**Avis délibéré de la Mission régionale
d'autorité environnementale de Bretagne sur
le projet de renouvellement et d'extension
de la carrière du « Pont Monvoisin »
à Saint-Malo-de-Phily (35)**

n°MRAe 2022-009713

*Circuit des eaux au niveau de la plateforme de traitement
(source : dossier d'étude d'impact)*

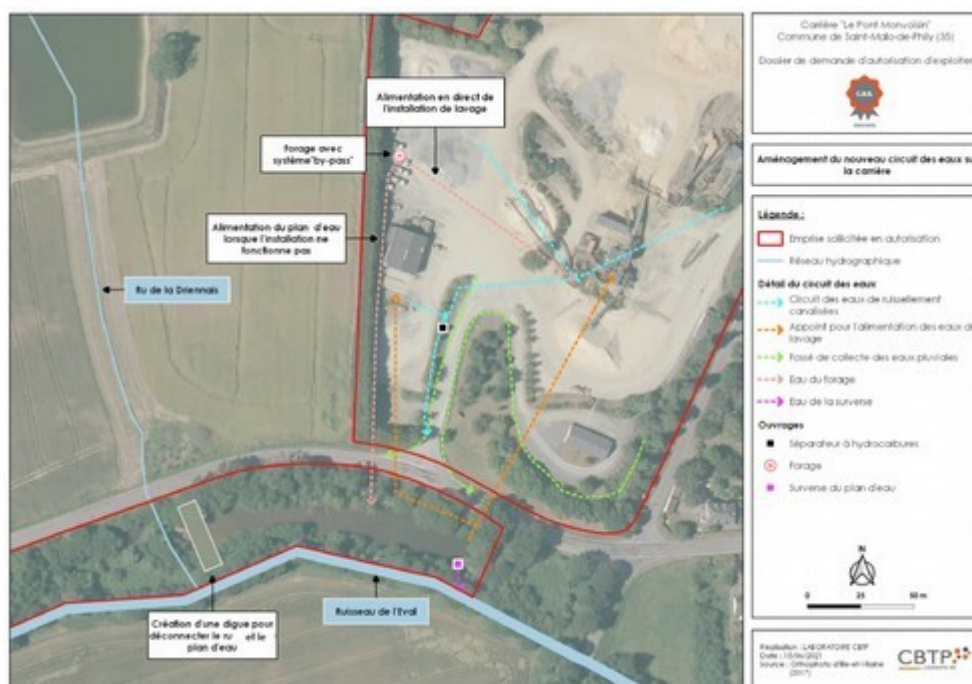
Alors que le système d'alimentation actuel du plan d'eau au sud-ouest est insuffisamment expliqué, le projet envisage une amélioration de l'actuel circuit des eaux, en déconnectant le plan d'eau du réseau hydrographique local. Grâce à cette déconnexion, le porteur de projet explique vouloir « favoriser une continuité écologique directe entre le ru et le ruisseau de l'Eval ». Pour ce faire, il est prévu de construire une digue entre le ru de La Driennais et le plan d'eau. Étant donné l'intégration du plan d'eau dans le circuit des eaux de la carrière, et sa proximité avec le ruisseau de l'Eval (environ 5 m), cette déconnexion s'avère effectivement nécessaire.

Les éléments du projet apparaissent toutefois insuffisants pour parler d'une déconnexion totale du plan d'eau sud. En effet, le dossier d'étude d'impact fait état de surverses depuis le plan d'eau vers le ruisseau de l'Eval. Ces surverses, bien que ponctuelles, engendrent des effets sur le cours d'eau récepteur qui n'ont pas été évalués. Ces éléments devront être ajoutés dans l'analyse.

Alors que le projet prévoit d'augmenter les quantités d'eau dirigées vers le plan d'eau sud en y dirigeant une partie des eaux du forage¹⁰, il convient non seulement d'expliquer les raisons de l'alimentation du plan d'eau avec les eaux du forage (maintien du plan en eau pour des raisons écologiques, réserve d'eau...), mais il serait aussi nécessaire que le porteur de projet démontre que le volume du plan d'eau suffit pour recevoir à la fois les eaux canalisées et les eaux de forage.

- ***d'évaluer les effets des surverses sur la qualité des eaux du ruisseau de l'Eval, ou de mettre en place des mesures pour éviter toute surverse,***
- ***d'apporter des garanties sur l'absence de risque de rupture ou de fuite de la digue, et sur les risques de transferts de pollution du plan d'eau vers la nappe.***

Synthèse des enjeux biologiques de l'état initial (source: étude d'impact)

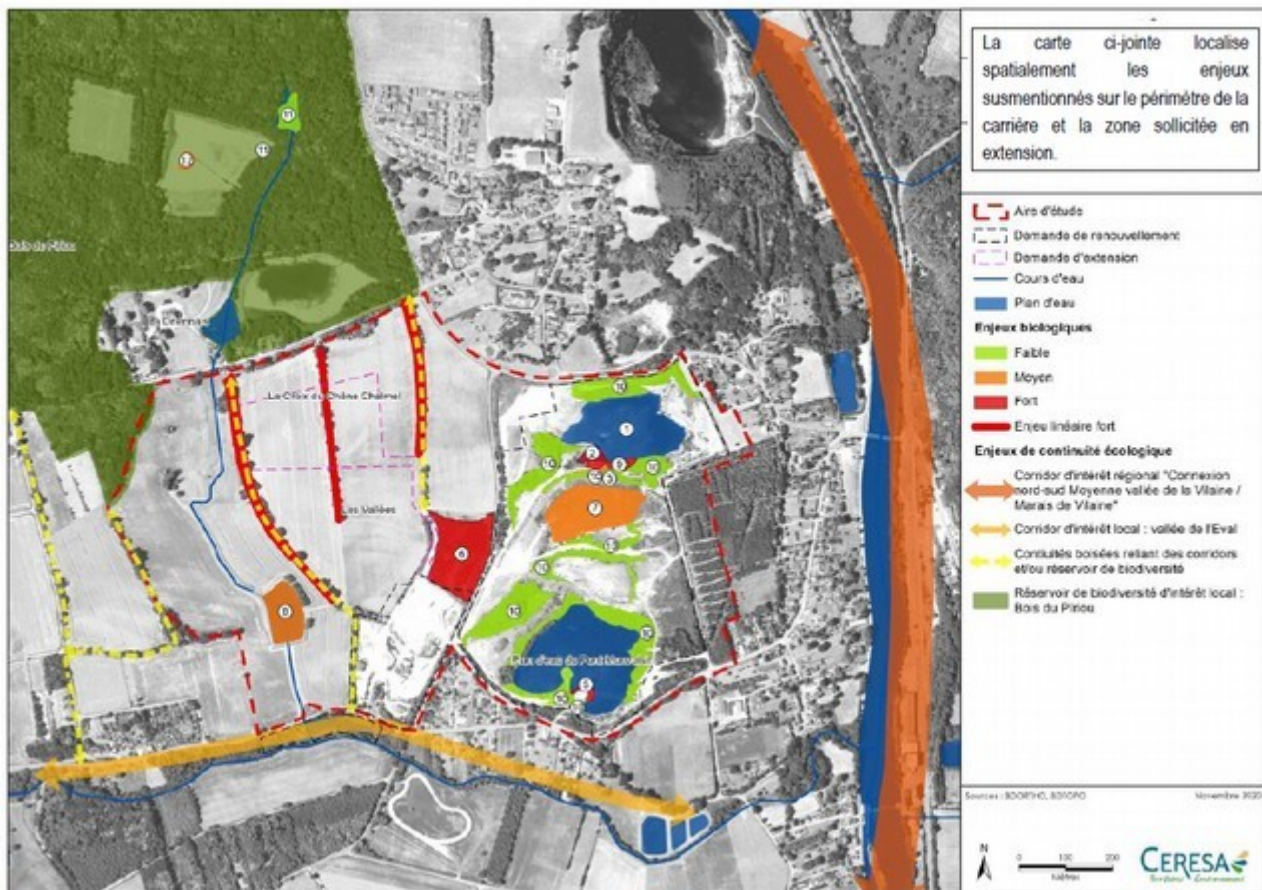
Dans le cadre de la séquence éviter, réduire, compenser (ERC)¹³, il serait nécessaire d'expliquer pourquoi le porteur de projet n'a pas fait le choix d'éviter la destruction de la haie bocagère centrale avant d'envisager toute compensation.

Un suivi écologique après la mise en place des mesures ERC est prévu. Il est non seulement attendu que le porteur de projet explique et quantifie les objectifs à atteindre, mais aussi qu'il s'assure que les mesures mises en œuvre permettront effectivement de les atteindre.
